ЦРВЕНИ КРСТ ГРАДА НОВОГ САДА
ГРАДСКА ОРГАНИЗАЦИЈА

Комисија за јавну набавку добара – Набавка грађевинског материјала за стварање и побољшање услова становања интерно расељених лица док су у расељеништву

Шифра: ОП-4/2016

ОДГОВОРИ НА ПИТАЊА ПОНУЂАЧА

Specifikacija: Redni broj 268 (PVC prozor iz dva dela)

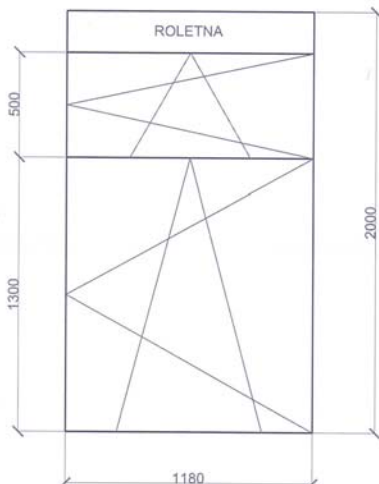
поз 268 – Нејасан је опис, да ли може да се приложи шема ?

поз 268 – Прилажемо цртеж:
